「HS5B/5E形用ドアハンドル形アクチュエータ」カタログ回収のお願い

「HS5B/5E形用ドアハンドル形アクチュエータ」〔Cat.No.P1210-0 2007(平成19)年11月発行〕

**6頁** フレーム用裏面手動ロック解除ボタンキットの取付用フレームおよびパネルの厚み

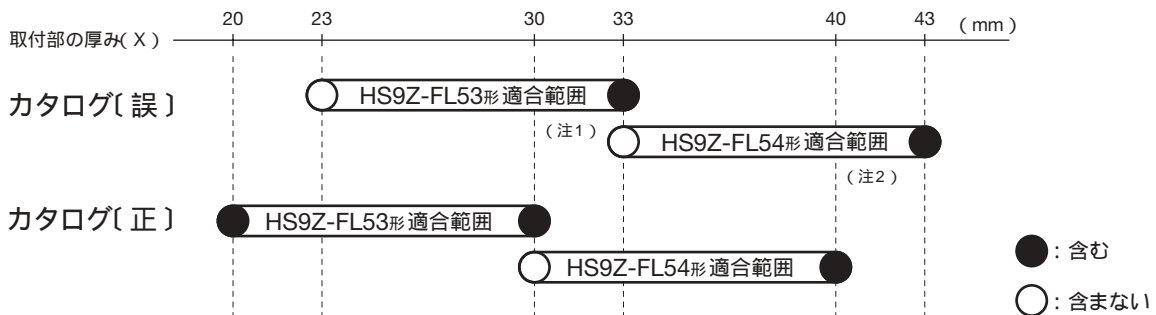
取付用フレームおよびパネルの厚み(X): 23<X<33mm  
取付用フレームおよびパネルの厚み(X): 33<X<43mm

取付部 の厚み(X): 20 < X < 30mm  
取付部 の厚み(X): 30 < X < 40mm

(注1) 取付部の厚み(X)が 30 < X < 33mm の場合、HS9Z-FL53形 は使用できません。HS9Z-FL54形 をご使用ください。  
(注2) 取付部の厚み(X)が 40 < X < 43mm の場合、HS9Z-FL54形 は使用できません。
